第36回 旧RD最終処分場問題連絡協議会（書面開催）にいただいた ご意見・ご質問への回答について

■日時：令和3年2月（書面開催）

■ご意見・ご質問の回答（⇒が県の回答です）

Ks3 層の地下水の流れ方向

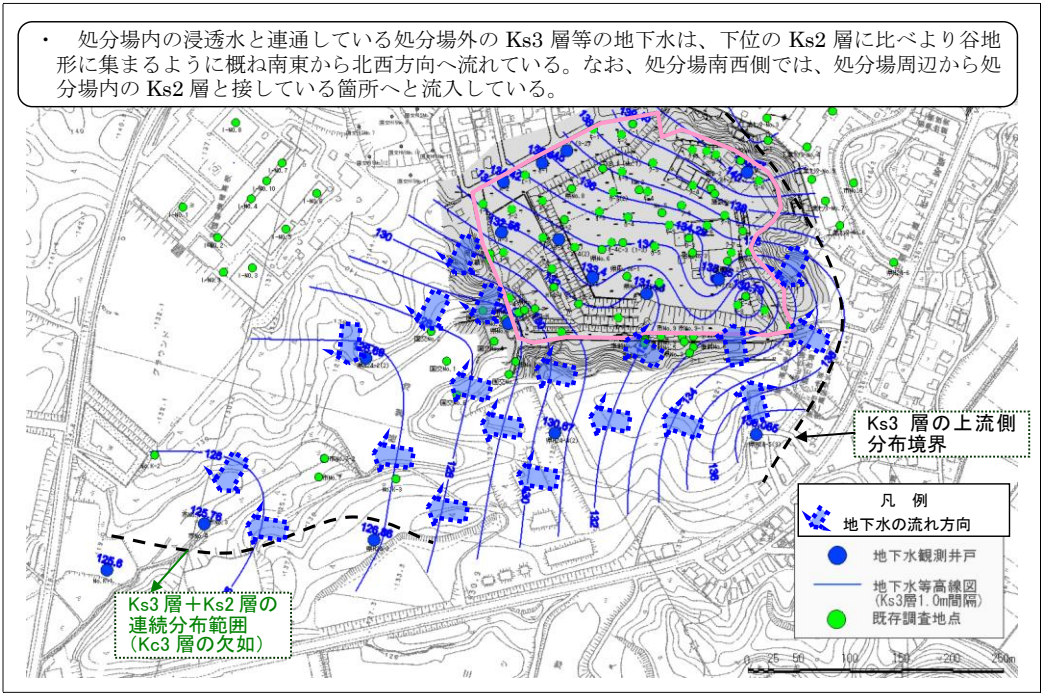
(3) ① 5 ページ No. 3—1 の電気伝導度が乱高下していること

② 7 ページ No. 3—1 でヒ素が検出されていること

③ 30 ページ No. 3—1 の pH が中性であること

④ 26 ページ C—8 の酸性度が強く電気伝導度が低いこと

これらに因果関係があるのではないかと。すなわち、西側から東側に地下水が流れ、その途中で地下水層を破って家庭系ごみがあるため、そこを通過することで No. 3—1 の水質が異常値を示したのではないかと。家庭系ごみを残置することがモニタリングの弊害になる可能性は以前から指摘していた。予想していたことが現実化したのではないかと。

上述の可能性を確認するためには、家庭系ごみを撤去したうえで調査すべきだと思うが、いかがか。

⇒ No. 3-1 井戸と家庭系ごみの位置関係および地下水流向は図 (P3, P4) のとおりとなります。No. 3-1 は家庭系ごみから離れた上流側に位置していますので、家庭系ごみの影響は受けていないのではないかと考えられます。
